Memorando
DSH-0455-2023

ASUNTO : Envío de informe técnico de revisión documental al EsIA categoría II, titulado **“LOTIFICACIÓN EL PORTALÓN”**.

INFORME TÉCNICO No. DSH-DCS-033-2023

REVISIÓN DEL EIA DEL PROYECTO DENOMINADO
"LOTIFICACIÓN EL PORTALÓN"

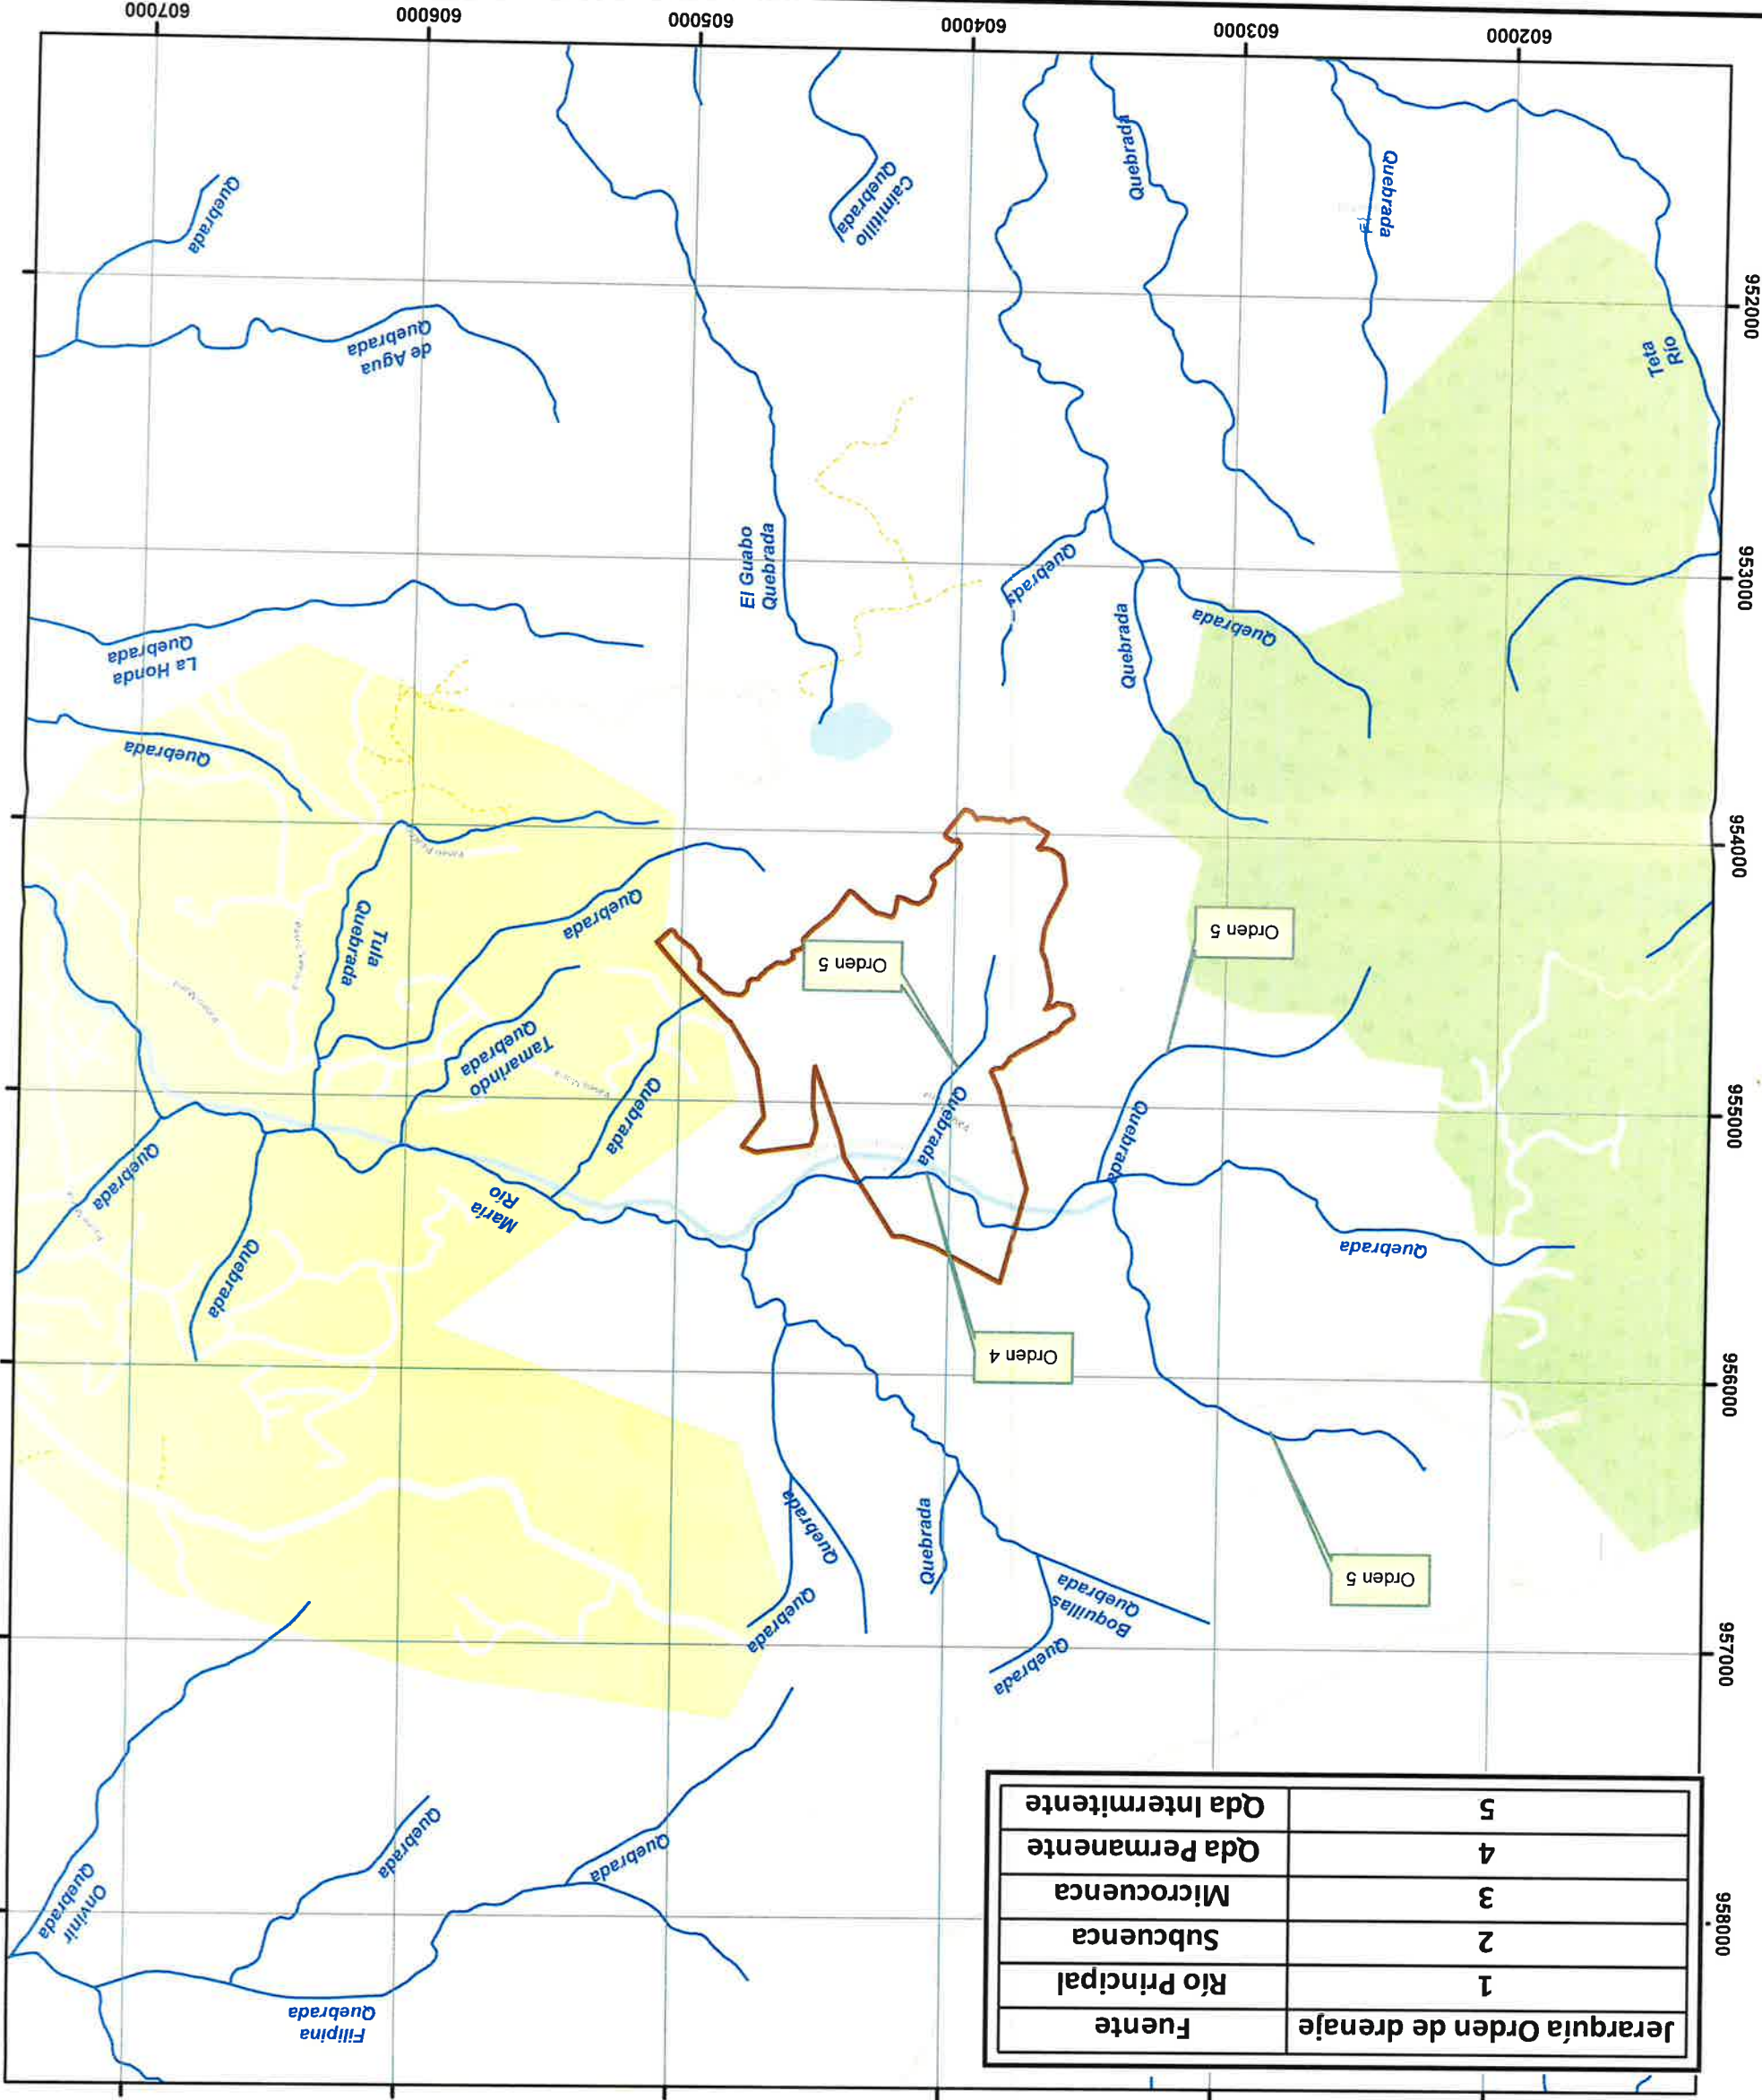
De acuerdo a lo plasmado en el EsIA, la Dirección de Seguridad Hídrica considera necesario aclarar la distribución de los espacios dentro del polígono propuesto para este proyecto, la ubicación de sus cuerpos hídricos, con sus respectivas zonas de protección (ver mapa adjunto a este informe).

- Solicitar al promotor un mapa de distribución de los espacios dentro del polígono propuesto para este proyecto, donde se coloque los cuerpos hídricos y sus zonas de protección.
